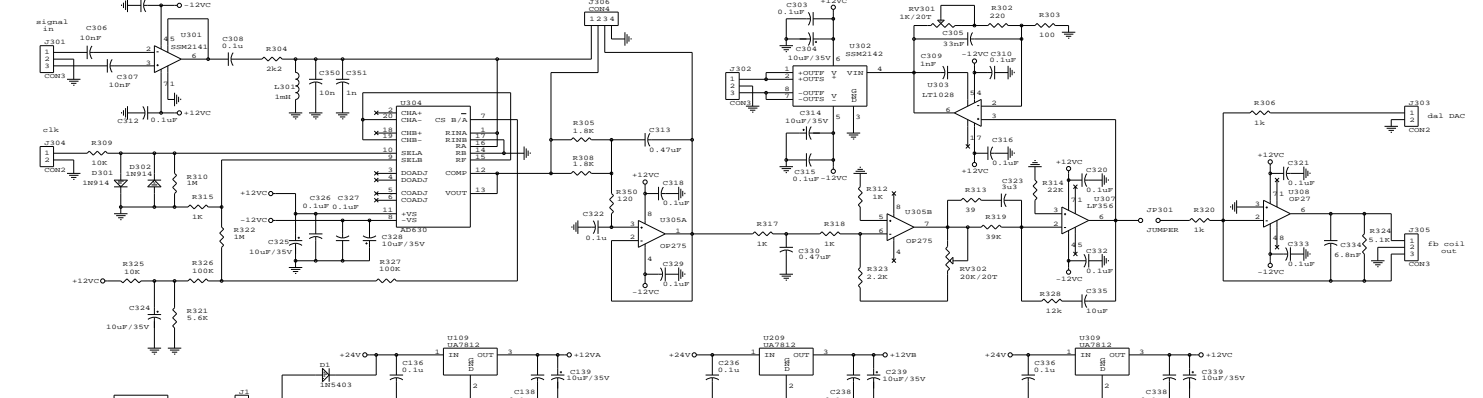
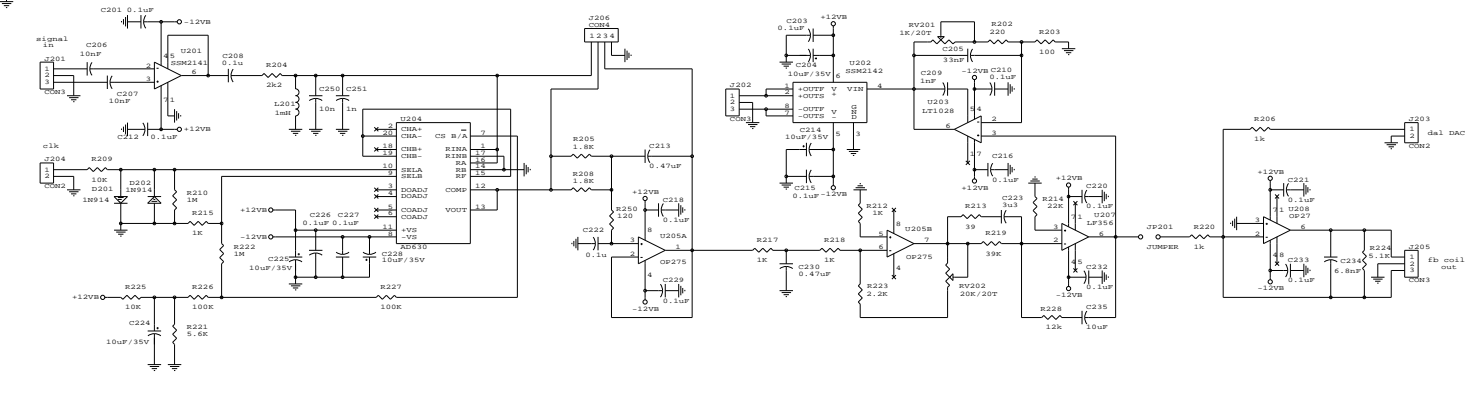
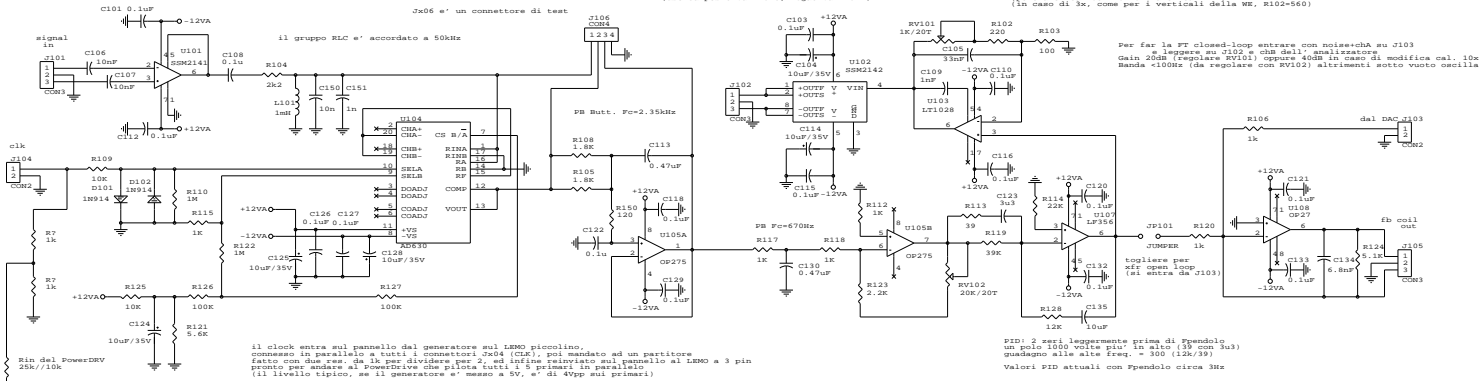
ATTENZIONE!!! Il modello usato per U02 e' sbagliato (uscita positiva 7 e 8, negativa 1 e 2)  
 Modifica per calibrare 10c: R102 diventa 3k9, C105 da 0.22uF (polo a circa 165Hz e zero a circa 74Hz) in caso di 1c, come per i verticali della ME, R102=560)

Sarebbe meglio usare alimentazioni a +/- 15V invece che 12, si aumenta la dinamica
